ONDERWERP
Aanvulling MER Randweg Waddinxveen

PROJECTNUMMER
D03091.000071

DATUM
22-2-2017

AAN
Provincie Zuid-Holland

Figuur 1 Overzichtskaart met standpunten visualisaties

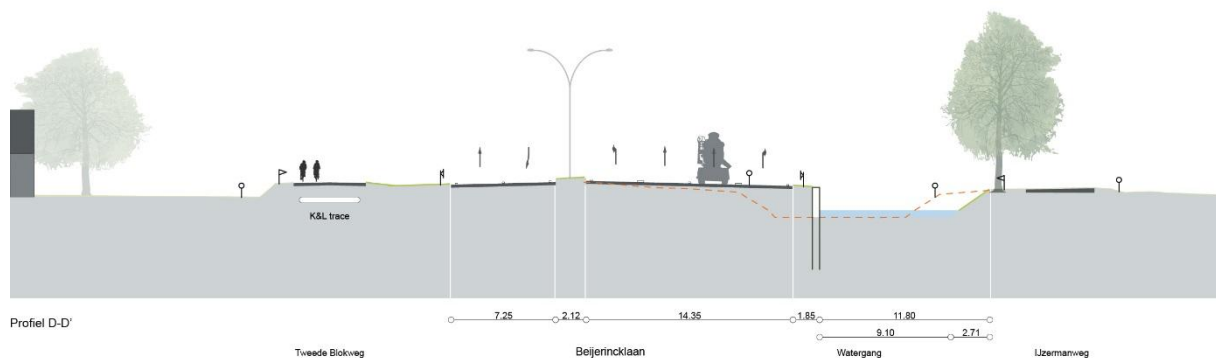
- 1) duidelijk moet worden hoe het voornemen er concreet uitziet (incl. nachtbeeld);
- 2) duidelijk moet worden hoe de in het MER voorgestelde maatregelen worden uitgewerkt.

Voor het eerste punt zijn visualisaties gemaakt die een beeld geven van het zicht op en vanaf de weg op verschillende punten. Hieronder is in de overzichtskaart te zien van welke standpunten er visualisaties gemaakt zijn voor zowel de dag als nachtsituatie. De visualisaties zijn opgenomen in bijlage 3 bij deze aanvulling.

Figuur 2 Profiel Beijerincklaan met optionele aanplant kleine bomen

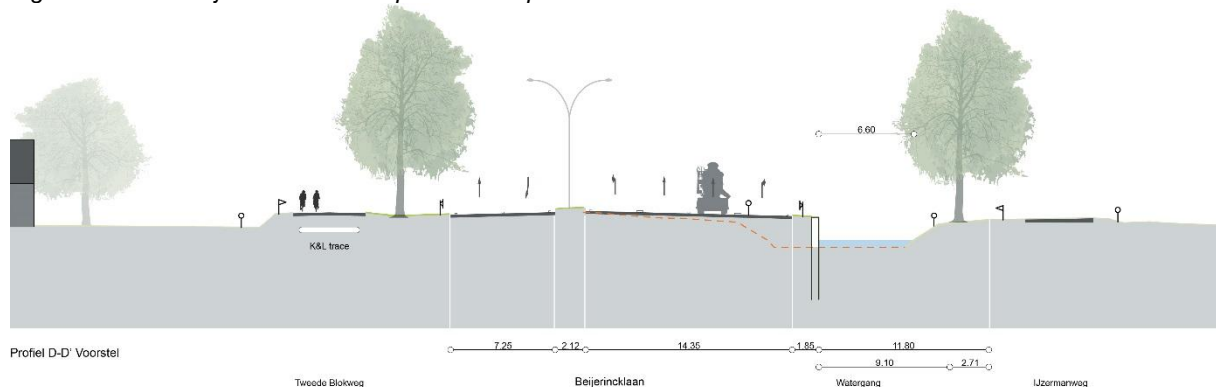
1. Hoe ziet herplant als compenserende maatregel bij de Beijerincklaan er uit?
2. Op welke manier kan de Zesde Tochtweg als oude structuur herkenbaar blijven?
3. Wat is het effect van de maatregelen ten behoeve van geluid?
4. Wat is het effect van de maatregelen ten behoeve van ecologie (vleermuizen)?
5. Hoe komt de neutrale tot positieve score van de Randweg als structuurdrager tot stand?

Het behouden van een deel van de bomen is de belangrijkste mitigerende maatregel. Er is onderzocht of de laanstructuur van de Beijerincklaan ter plaatse van de kruising behouden kan blijven door ruimte te maken in het profiel voor de bestaande bomen. Bijvoorbeeld door de watergang te versmallen waarmee de bomen tussen de IJsermanweg en de watergang behouden kunnen blijven en kijken of de bomen tussen de Beijerincklaan en de Tweede Bloksweg niet alsnog gehandhaafd kunnen blijven.

Na overleg met het hoogheemraadschap is gebleken dat zij bij hun eis blijven dat de watergang ten noordwesten van de Beijerincklaan niet deels versmald mag worden. Dit heeft te maken met de doorstroming richting het gemaal dat in de huidige situatie al verre van optimaal is. Een versmalling zou dit effect alleen maar versterken. Daarnaast is ook onderzocht of er bomen geplant kunnen worden in de smalle strook die overblijft tussen de verlegde watergang en de IJsermanweg. Dit is mogelijk, maar vanwege de beperkte groeiruimte worden deze bomen nooit zo groot als de huidige langs de Beijerincklaan. In de verdere planvorming wordt onderzocht of dit past binnen het wensbeeld.

De verplichte herplant kan gebruikt worden om eventuele 'gaten' in de laanstructuur van de Beijerincklaan te versterken en daarmee de monumentaliteit van de resterende delen te behouden. Ter hoogte van de kruising met de Vredenburglaan wordt hiermee de herkenbaarheid van de doorgaande structuur echter niet hersteld. Dit effect wordt daarom nog steeds als negatief beoordeeld.
